Assemblée publique de consultation

**PPCMOI - Installation de fenêtres et de persiennes de ventilation**

**5445-5455, avenue De Gaspé**

Persiennes Sous-Sol  
5445-55 De Gaspé

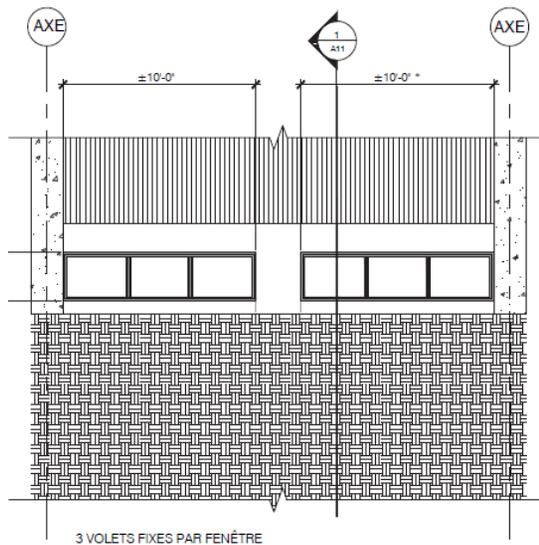
- La proposition soumise s'intègre à l'architecture de l'immeuble, car les persiennes installées au sous-sol occuperaient l'équivalent d'un panneau de fenêtre chacune;

- Certaines persiennes seront réinstallées au même endroit que celles existantes et l'ensemble des persiennes au sous-sol seront identiques;
- Certaines fenêtres obturées en partie en ce moment par des blocs de béton seront réinstallées.

- Que les persiennes de ventilation soient localisées du côté est du bâtiment au niveau du sous-sol et que celles-ci et leurs cadrages soient en aluminium anodisé de couleur noire;
- Qu'aucune persienne de ventilation soit localisée du côté est du bâtiment au niveau du sous-sol à moins de 21 mètres de l'élévation sud du bâtiment;
- Qu'un maximum de 6 persiennes de ventilation soit autorisé du côté est du bâtiment au niveau du sous-sol et que chacune ait une superficie maximale de 0,65 m<sup>2</sup> équivalente à la surface d'une section de fenêtre;
- Que les travaux proposés dans le point 6.0 Recommandations du rapport n° 15-064-RAP2 de la firme Davidson & Associés inc., daté du 3 novembre 2015, soient effectués.

- Que les persiennes de ventilation et leur cadrage, prévues du côté est du bâtiment au niveau du sous-sol, soient en aluminium anodisé de couleur noire;

- Qu'un maximum de 5 persiennes de ventilation soient autorisées du côté est du bâtiment au niveau du sous-sol et que chacune ait une superficie maximale de 0,65 m<sup>2</sup> équivalente à la surface d'une section de fenêtre;

Fenêtres 2<sup>ème</sup> étage  
5445 De Gaspé

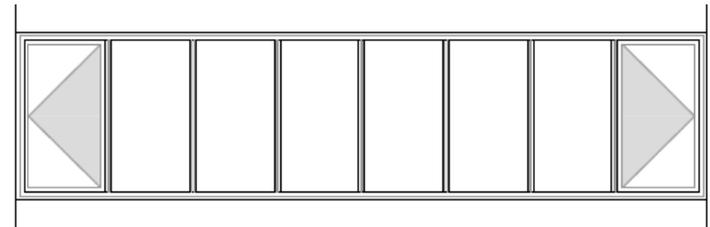
- Les fenêtres à remplacer au 2<sup>ème</sup> étage reprendraient le même modèle que celui approuvé pour les autres étages du bâtiment;
- La proposition de fenestration soumise s'intègre à l'architecture de l'immeuble, respecte la modénature, le matériau et la couleur des fenêtres d'origine hormis pour le nombre d'ouvrants et leur système d'ouverture à battant;
- L'emploi de la composition d'origine pour la fenestration ne permet pas de rencontrer les nouvelles normes thermiques et **de sécurité incendie** tout en n'étant pas adaptés aux nouveaux usages du bâtiment.

- Que les fenêtres soient localisées au 2<sup>ème</sup> étage du bâtiment et que les cadrages soient en aluminium anodisé au fini naturel;
- Que le groupe de fenêtres soit composé de 8 panneaux équidistants et que les 2 panneaux d'extrémité soient opérants suivant le mode à battant et les 6 autres volets soient fixes;

- Que le verre choisi soit de même couleur que celui présent sur tout l'immeuble;
- Qu'une lettre de garantie irrévocable au montant de 50 000 \$, valide jusqu'au parachèvement des travaux et à la réalisation des conditions ci-haut mentionnées, soit déposée avant l'émission du permis de transformation.

Persienne R.D.C.  
5455 De Gaspé

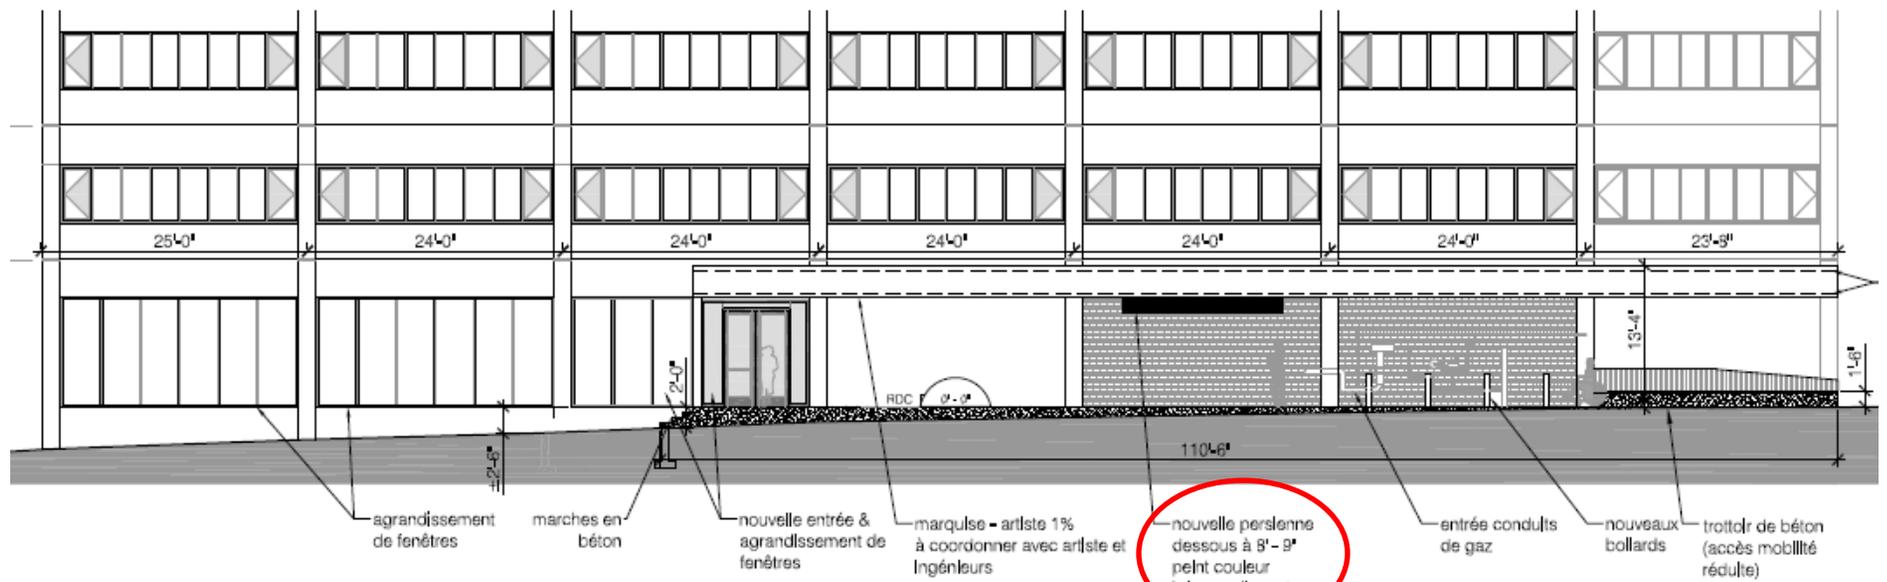
- La proposition soumise s'intègre à l'architecture de l'immeuble car la persienne installée sur le mur latéral nord sera à une bonne hauteur du sol et sera située immédiatement au-dessous d'une marquise.

- Que la persienne prévue sur l'élévation nord du bâtiment soit localisée à **au moins 2,5 m du sol** et que celle-ci aie une superficie maximale de 2,2 m<sup>2</sup>.

- Que la persienne de ventilation prévue sur l'élévation nord du bâtiment soit peinte d'une couleur s'apparentant à la couleur de la maçonnerie adjacente;
- Que les conduits de ventilation donnant sur la persienne prévue sur l'élévation nord du bâtiment, en amont et en aval du ventilateur, soient doublés par l'intérieur d'un isolant acoustique;
- Que le requérant transmette à l'arrondissement un rapport en acoustique attestant que les résultats présentés dans l'étude préalable sont rencontrés, pour la persienne prévue sur l'élévation nord du bâtiment, dans un délai de 30 jours suivant l'installation de l'équipement mécanique;
- Qu'une lettre de garantie irrévocable au montant de 50 000 \$, valide jusqu'au parachèvement des travaux et à la réalisation des conditions ci-haut mentionnées, soit déposée avant l'émission du permis de transformation.

Photomontage R.D.C.  
5455 De Gaspé

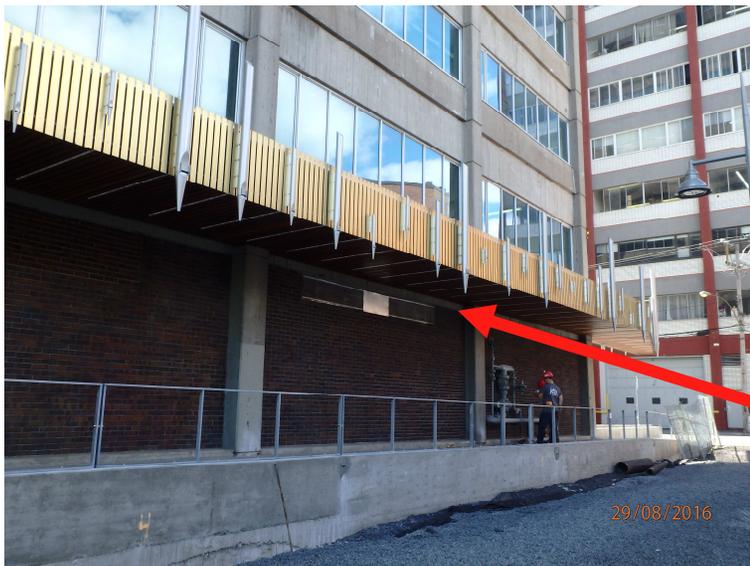
**Localisation sous la  
marquise de la nouvelle  
persienne proposée**
